Service Information Sheet- January 13, 2005

AE 497 WS

Service Information Sheet- February 9, 2005

Circuit details: Q 701, C 701 and additional protection diode 1 N 4148 or similar.
 Schaltbildauszug: Q 701, C 701 und die zusätzliche Schutzdiode 1 N 4148 o. ähnlich
 (weitere Unterlagen sind unter www.hobbyradio.de/Amateurfunk) herunterzuladen

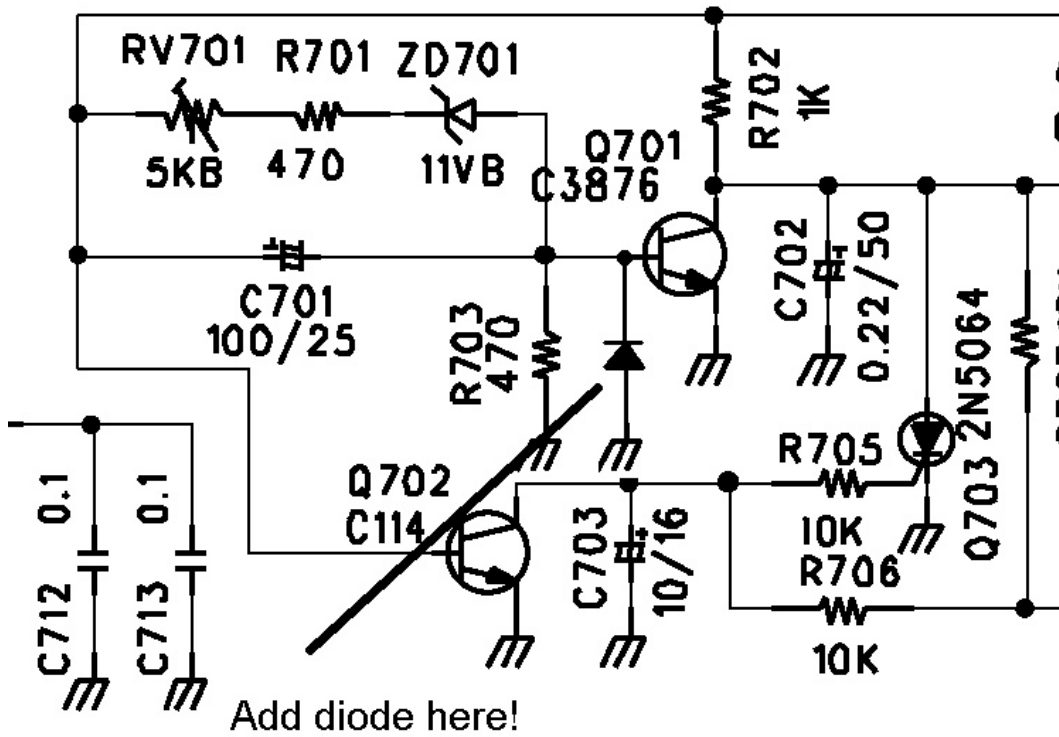
- Problem:** In some cases the internal 13.2 V power supply can become defective.
- Reason:** A capacitor (C 701), which normally should smooth the internal voltage during power up, can under certain circumstances cause a negative pulse to transistor Q 701, when users disconnect the radio from the 230 V power by pulling the cable out of the 230 V outlet, while the radio is still switched on. In the most worst case, this negative pulse can destroy the transistor.

- Symptoms:** The problem can be recognised by unstable brightness of the lamps during operation or too warm cover part of the cabinet, even if radio is switched off (but still connected to 230 V outlet).

- To prevent the transistor from damaging, an additional diode 1 N 4148 or similar should be inserted according to attached drawing and photo.

- Solution:** In case of defects, transistor Q 701 (SMD part) must be replaced by authorised service technicians only! Users may contact their distributors, not qualified persons should never open the radio. Opening of the radio may result in electrical shock or severe injury when touching open circuits under voltage.

The Photo shows the best mounting point for the protection diode. The position of the eventually defective transistor Q 701 is hidden on the photo just behind the upright standing resistor.

Schaltbildauszug / Circuit details:

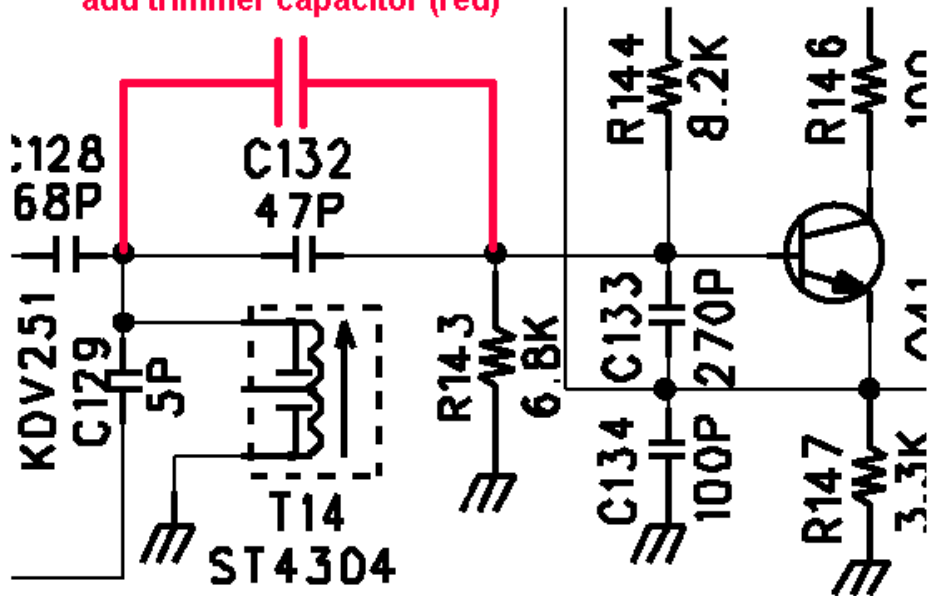
- Problem:** In some cases users report about not 100 % stable VCO frequency. The problem can be recognised by unstable zero beat tones or not 100 % clear SSB modulation in receive and transmit mode. With external power supply the problem does not happen at all.

- Reason:** The power supply transformer couples magnetically direct to the sensitive VCO coil T 14. This coil has a ferrite core and this core is magnetised by the 50 Hz field from the power transformer.

- Solution:** The present ferrite core filter T 14 can be replaced by an air coil 0.47 μ H + choke coil 1.5 μ H + trimmer capacitor instead of the tuning ferrite core.

- Lösung:** Abhilfe bringt nur der Austausch der Spule gegen eine Parallelschaltung aus Luftspule 0.47 μ H + Drossel 1.5 μ H und ein Trimmkondensator (max. 40 pF).

Position und Lötunkte (bei Q 41 und C 132) des Trimmers auf der Bestückungsseite /
Position and soldering points (base Q 41 and C 132) of trimmer capacitor on component side of
the PC Board

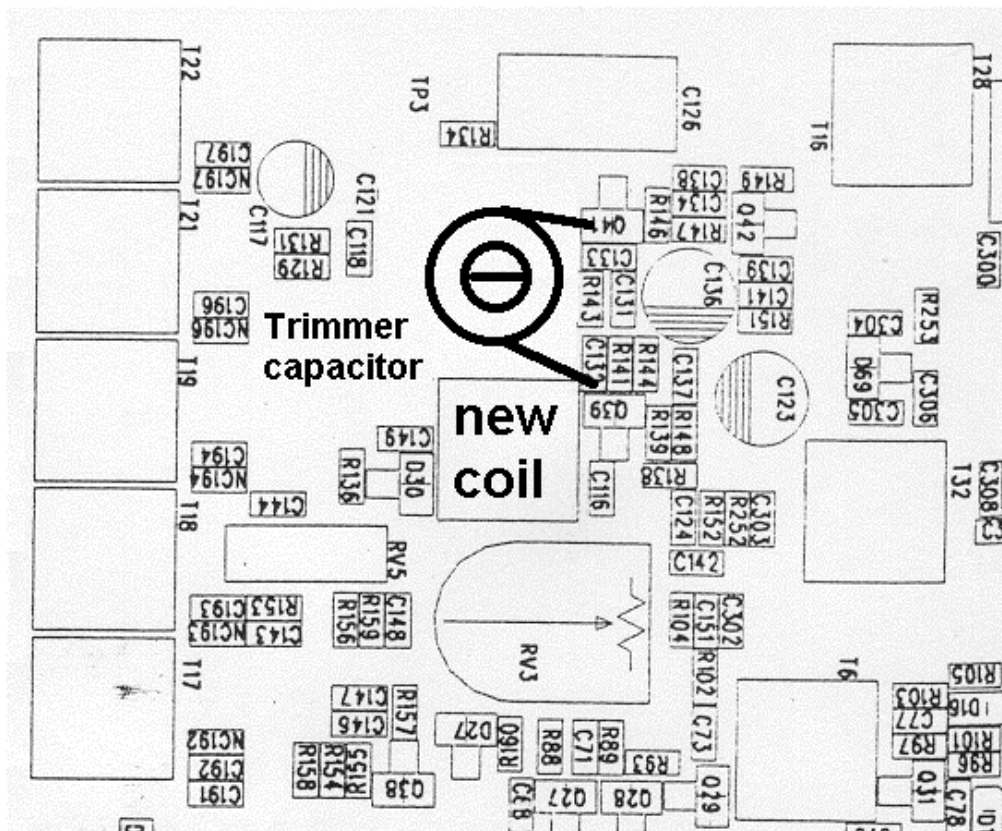
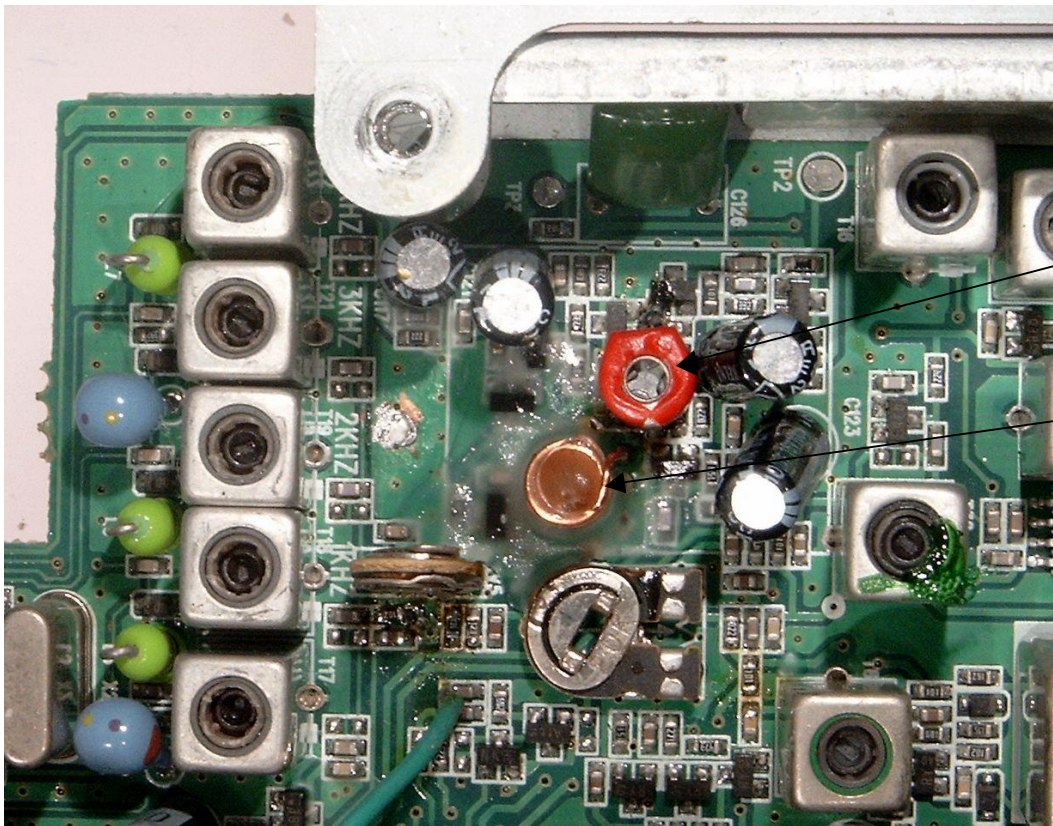
**Conversion from AE 497 W into AE 497 WS
(new model name AE 497 WS with improved VCO)**

add trimmer capacitor (red)

**replace T 14 by air coil(s)
air coil on component side + choke coil on soldering side**

Luftspule
air coil

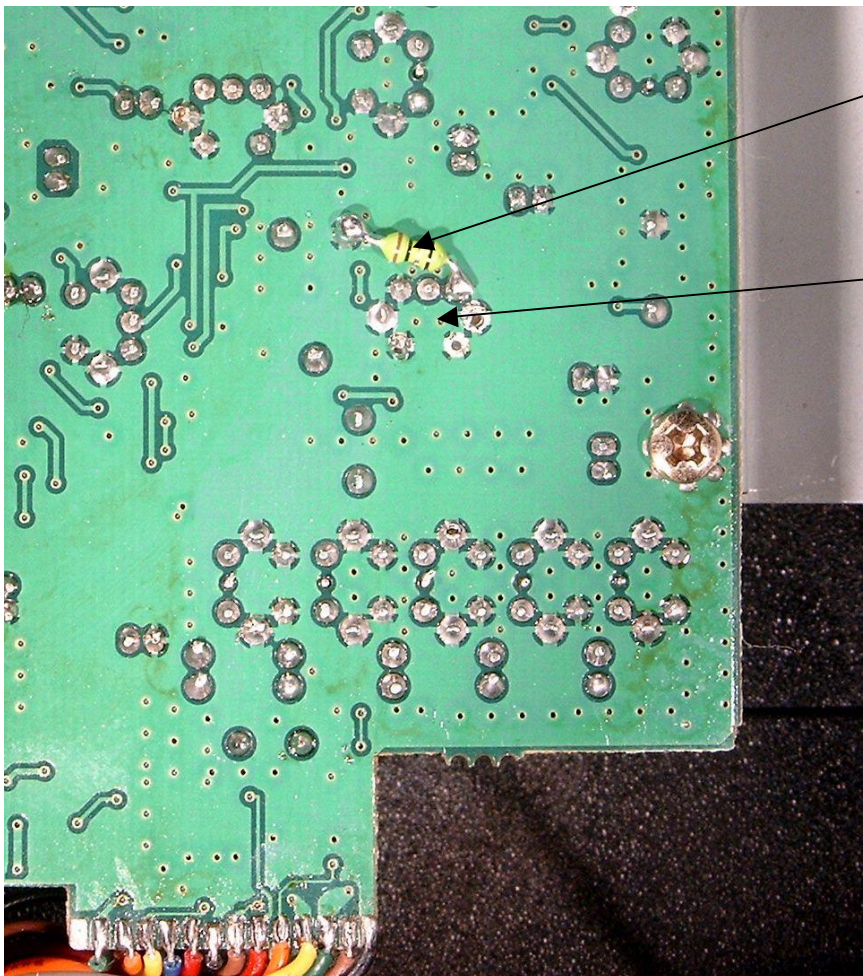
zusätzliche Drossel (1.5 μH)
auf der Unterseite der
Platine / additional fixed
inductor 1.5 μH on soldering
side of PC Board

Here the old coil T 14 has
been deleted and the new
air coil inserted from the
other side.
